**Modulo per la presentazione delle osservazioni per i piani/programmi/progetti sottoposti a procedimenti di valutazione ambientale di competenza statale**

SS51 "di Alemagna" Piano straordinario per l'accessibilità a Cortina 2021 \_ Attraversamento dell'abitato di Tai di Cadore e Piano di Utilizzo Terre ex art.9 del DPR 120/2017

**OGGETTO : Valutazione Impatto Ambientale del progetto “SS 51” di Alemagna “  
attraversamento dell'abitato di Tai”  
OSSERVAZIONI**

# VARIANTE DI TAI – NOTE PER OSSERVAZIONI

Figura 1 - Estratto dall'elaborato T00\_IA00\_AMB\_RE04\_2\_A. Flussi di riferimento rilevati nella situazione attuale.

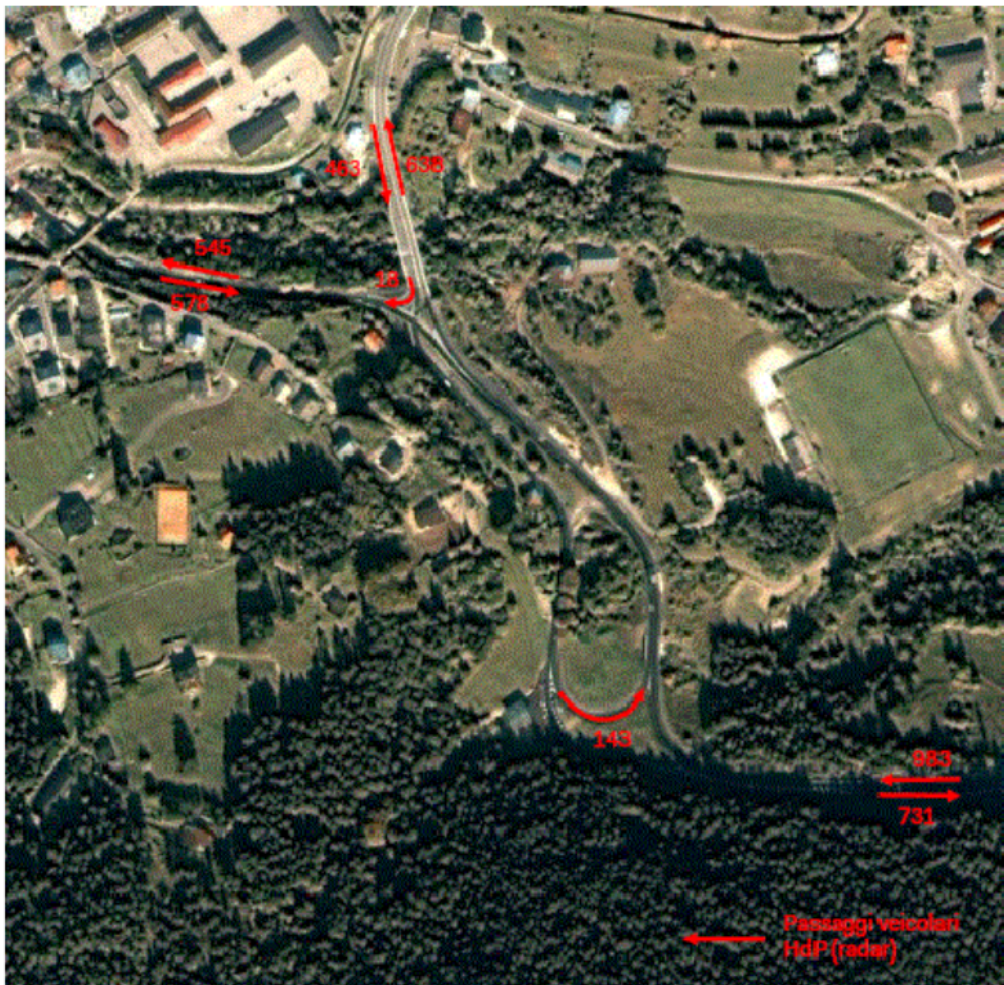
La parte di analisi che ora è esposta all'interno della documentazione progettuale fornisce alcuni primi elementi di valutazione, riportando i flussi di traffico con cui è verificato l'assetto rotatorio (Figure 1 e 2), derivati da indagini realizzate nell'estate e nell'autunno del 2018. La rete implementata nel modello definisce sostanzialmente percorsi fissi, non comprendendo la rete stessa possibili alternative di percorrenza. Ciò porta a considerare come premessa che il 90% dei flussi si orientino al nuovo percorso.

Le analisi sono state condotte identificando la giornata con carico complessivo più alto (sabato 28 luglio) e poi filtrando all'interno di tale giorno l'ora di punta più alta (11:00-12:00). Tale approccio non garantisce tuttavia che tali siano effettivamente le condizioni più gravose che possono presentarsi su un singolo ramo (quindi per specifiche manovre), possibili anche in presenza di flussi giornalieri più bassi, ma maggiormente concentrati nelle punte.

Figura 2 - Estratto dall'elaborato T00\_IA00\_AMB\_RE04\_2\_A. Confronto tra la distribuzione dei flussi allo stato attuale e con il nuovo assetto.

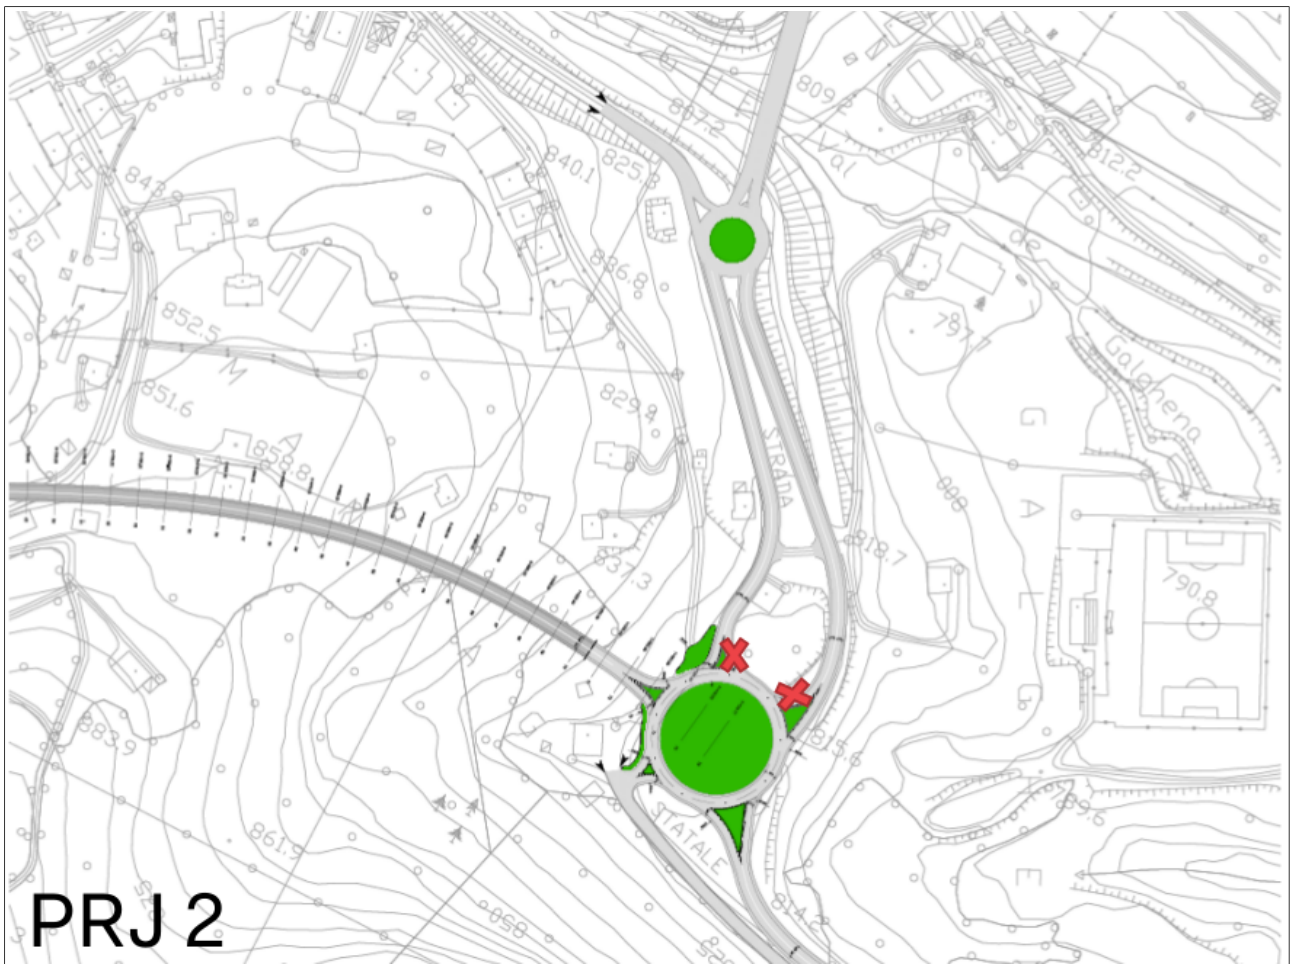
1. il modello identifica l'opera come funzionale nel complesso a sostenere i flussi caricati;
2. a livello di sistema complessivo lo scenario della situazione oggi in essere, con una percorrenza complessiva di 1.135 km comporta un perditempo totale di 25,82 ore. Gli scenari di progetto con una percorrenza complessiva variabile tra i 1.000 e i 1.040 km (circa -10% rispetto allo stato attuale) comportano però un perditempo fino a 30,24 ore (a parità di domanda), registrando quindi un +17% di tempo speso;
3. identificare un necessario aggiustamento degli elaborati per superare l'incongruenza esistente nelle relazioni che percorrono il tratto tra le due rotatorie a est (Figura 3);
4. uno dei due tratti stradali che congiungono le due rotatorie a est diviene scarico, gravato da un numero esiguo di veicoli, qualora i rami siano configurati a doppio senso di marcia;

Figura 4 - Estratto dall'elaborato T00\_EG00\_GEN\_RE01\_C (Relazione tecnica generale)

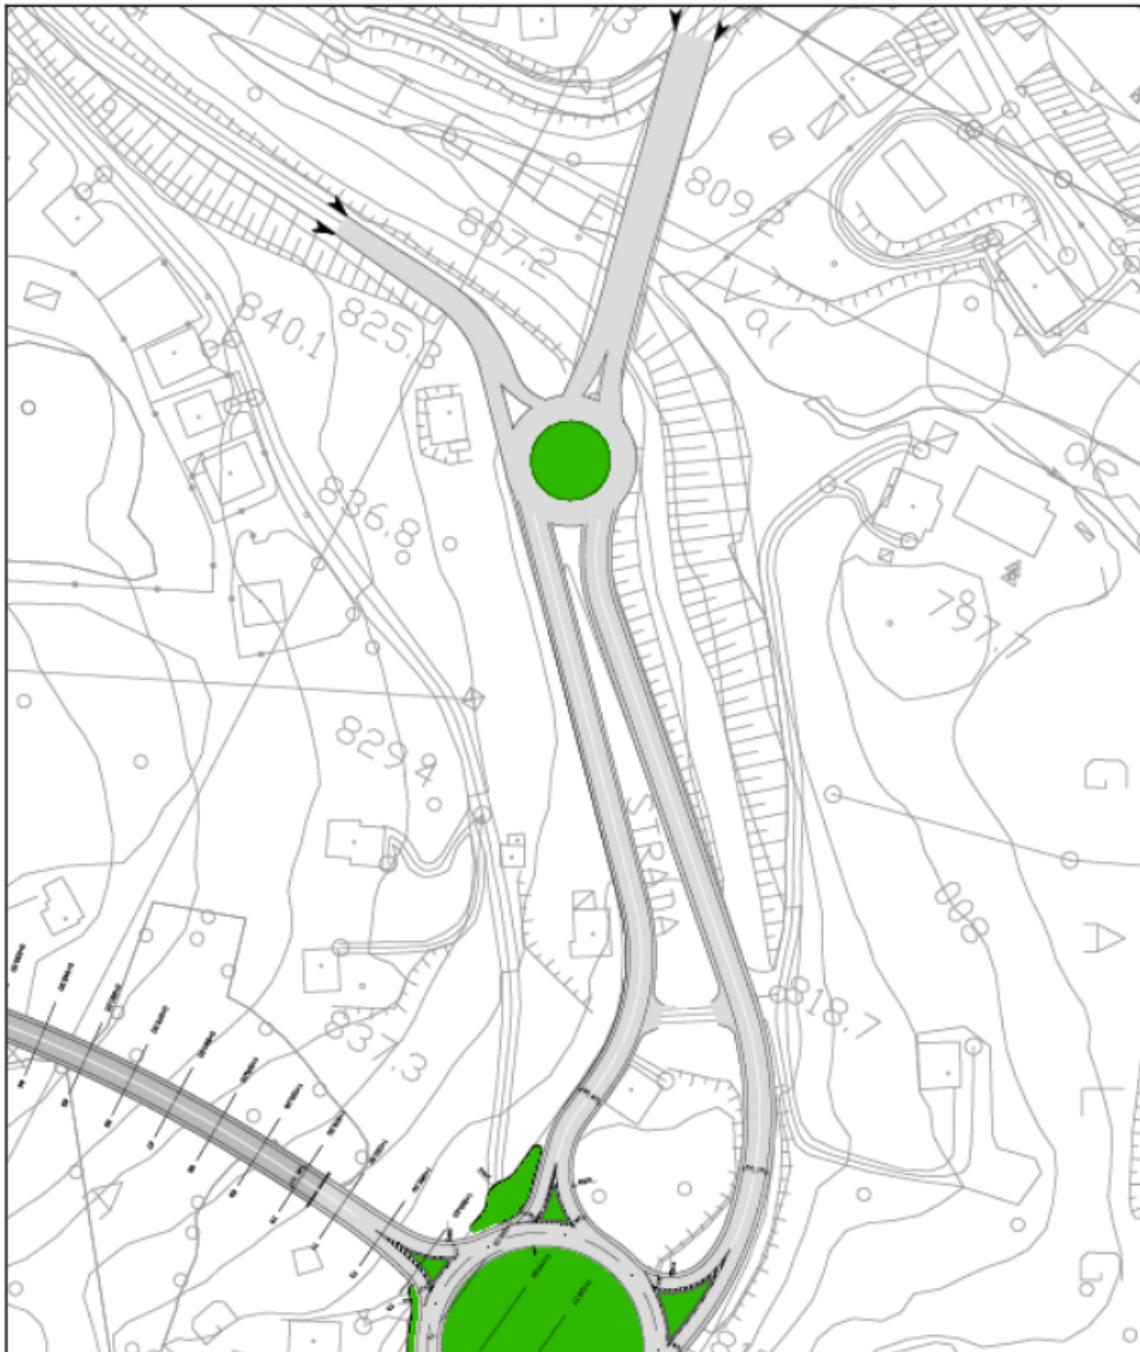
Un esempio di come l'attenzione al funzionamento delle intersezioni debba essere ulteriormente affinata è evidente osservando la soluzione del sistema di snodi a est della galleria, in cui la soluzione progettuale presenta una incongruenza rilevata dalla stessa analisi funzionale trasportistica e citata al precedente punto 3 dell'elenco.

Osservando la piccola rotatoria più a nord (Figura 4), certamente opportuna per garantire che le manovre in uscita da Tai e dirette verso Calalzo non debbano impegnare l'intersezione di testata della galleria, risulta evidente come i due rami che la incidono da sud, pur essendo a doppio senso di marcia, coerentemente al modo con cui gli stessi si connettono alla rotatoria principale posta a sud, non incidano l'anello della piccola rotatoria con una conformazione che accoppi ingresso e uscita, ma configurino piuttosto i due rami uno come esclusiva uscita e l'altro come esclusivo ingresso. Ciò vanifica il doppio senso presente su entrambi e crea una pericolosa situazione di falsa percezione dei percorsi a chi imbocca i due rami dalla rotatoria posta a sud.

Figura 5 - Estratto all'elaborato T00\_CA00\_CAN\_PL01\_B.

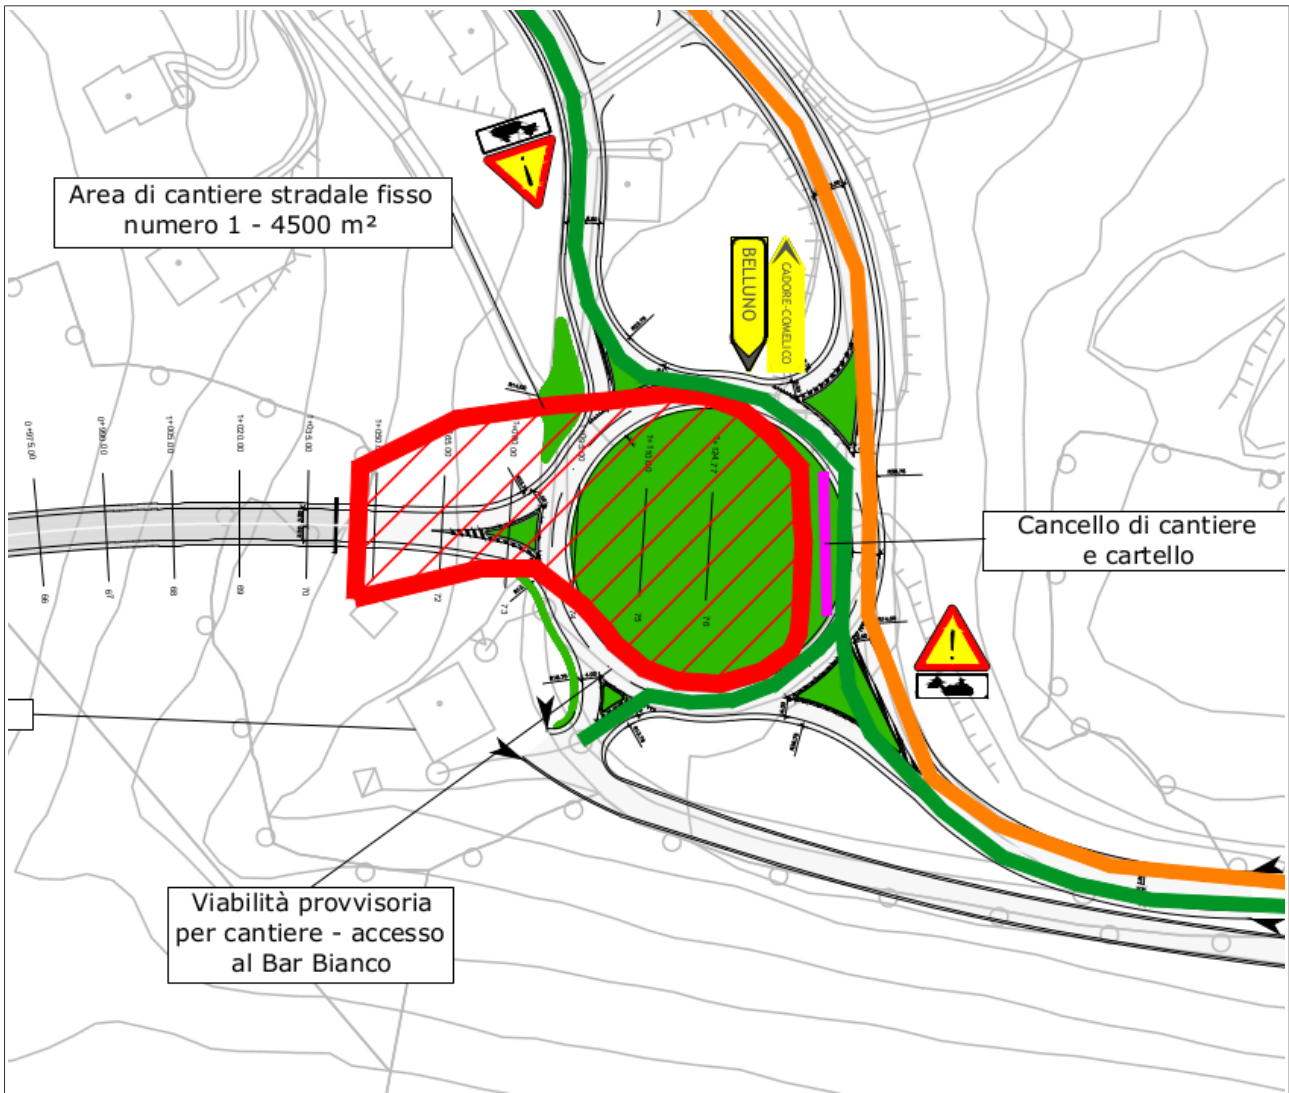
Il primo aspetto deve valutare come l'effetto del cantiere comporti da un lato un disturbo legato al rumore, accentuato nelle prime fasi di attacco, per effetto dello scavo stesso e delle operazioni che verranno realizzate all'esterno che, nel caso dell'imbocco est (bar Bianco) si collocano a pochi metri dall'edificio. Un secondo aspetto connesso specialmente alla presenza dell'attività commerciale deriva dalle perimetrazioni e dai vincoli a cui sarà sottoposta la viabilità in presenza del cantiere. Vincoli indicati nella Tavola T00\_CA00\_CAN\_PL01\_B, contenente la planimetria delle aree di cantiere e la viabilità di accesso, dalla quale si evince come l'attività commerciale risulti

accessibile solo dalle provenienze da Tai dirette a Belluno (Figura 5), reiterando quindi un vincolo attualmente presente, ma peggiorativo poiché l'esistenza del cantiere va a mascherare totalmente a tali utenti la presenza del servizio commerciale, con condizioni che, considerata la durata dei lavori, determinano un notevole pregiudizio economico.

Figura 6 - Estratto all'elaborato T00\_IA00\_AMB\_RE04\_2\_A – Alternativa 1.

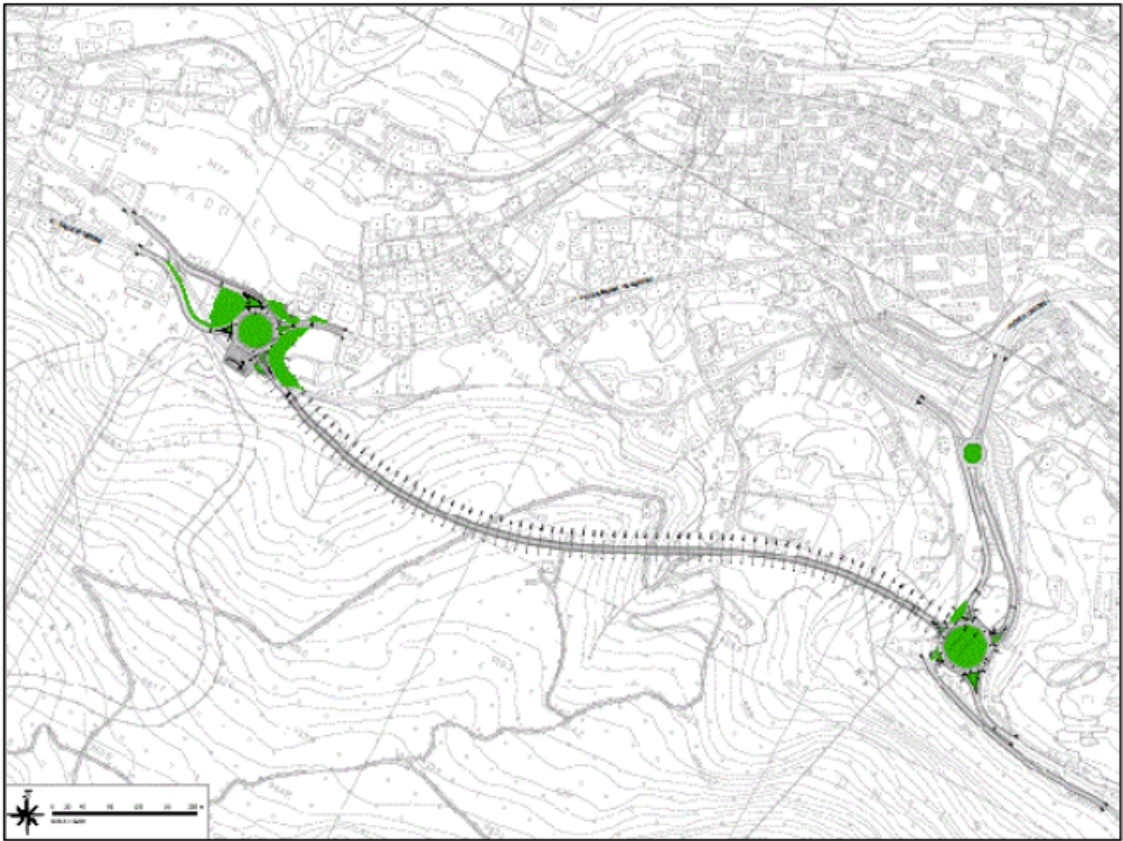
Per l'opera di cui si tratta l'analisi comparata tra diverse alternative ne propone due, all'interno dell'elaborato T00\_IA00\_AMB\_RE04\_2\_A, relativo al Quadro Progettuale finalizzato allo Studio di Impatto Ambientale. In esse il tracciato della galleria è sostanzialmente il medesimo, dove la prima differisce quindi dalla seconda per l'aver eliminato la via di fuga diretta verso il piazzale del Palaghiaccio e introdotto la piccola rotatoria a nord dell'imbocco est per favorire le manovre provenienti da Tai e dirette verso Calalzo (Figure 5 e 6).

Contrariamente al principio proposto dall'apparato normativo, l'aver consolidato a priori il tracciato della galleria ha portato a svolgere le indagini di carattere geognostico e geofisico solo in prossimità dello stesso e successivamente alla prima stesura del progetto Definitivo, analogamente a quanto accaduto per le indagini di traffico.

Figura 9 - Evoluzione dell'alternativa di base.

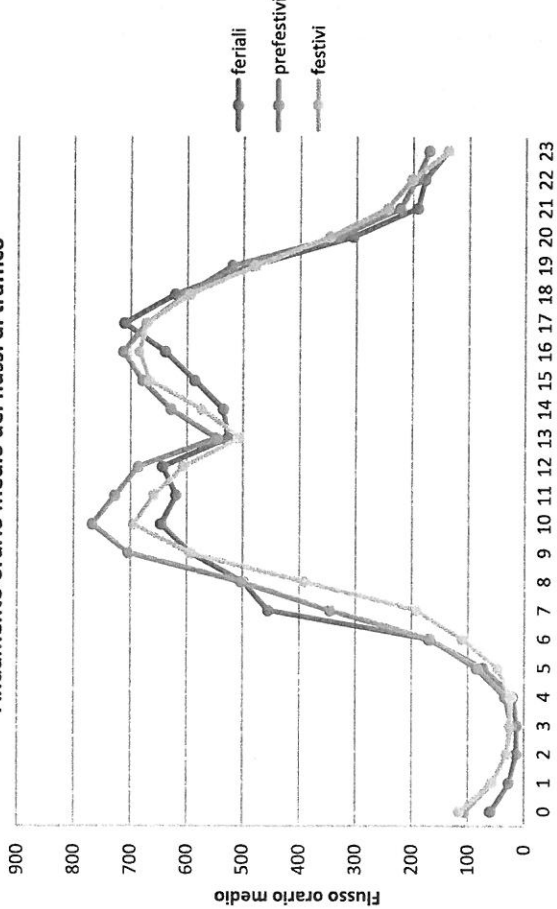
Una tale soluzione poteva a sua volta svilupparsi con varie sfaccettature. Una esposta in un assetto comparato in Figura 8, manteneva a senso unico le due tratte stradali che si immettevano nella rotatoria di imbocco ad est. Ancora però essa poteva evolvere verso una soluzione utile a introdurre eventuali opportunità di riutilizzo di parte dell'area, posta tra le due rotatorie ad est, su cui oggi insistono i due rami stradali sostanzialmente paralleli, ipotizzando il declassamento di uno dei due (Figura 9) e l'uso degli spazi ricavati quale punto di benvenuto non solo per il comune di Pieve, ma per l'insieme delle valli del Boite e del Centro Cadore, potendo già contare sui servizi presenti nell'attività commerciale esistente.

La soluzione si incardina sul principio che l'ipotesi migliorativa condotta con l'eliminazione del ramo verso il Palalghiaccio, che quindi non rappresentava più un vincolo, potesse dar luogo anche alla modifica del tracciato stesso della galleria che veniva pertanto traslato nella sua parte più a est, collocandosi più in profondità nel versante, con un incremento dei livelli di ricoprimento, e l'allontanamento dagli edifici che oggi vi insistono superiormente.

Ciò avrebbe inoltre permesso di valutare un ridimensionamento della rotatoria, da studiare funzionalmente, ma perseguendo il principio di riduzione della velocità di percorrenza dell'anello, facilitando quindi l'immissione e incrementando la capacità del sistema. Con un intervento combinato di ridimensionamento e di traslazione di poche decine di metri più a sud poteva essere mantenuto quindi il legame tra l'edificio che insiste nella sua prossimità e il territorio posto a nord di esso.
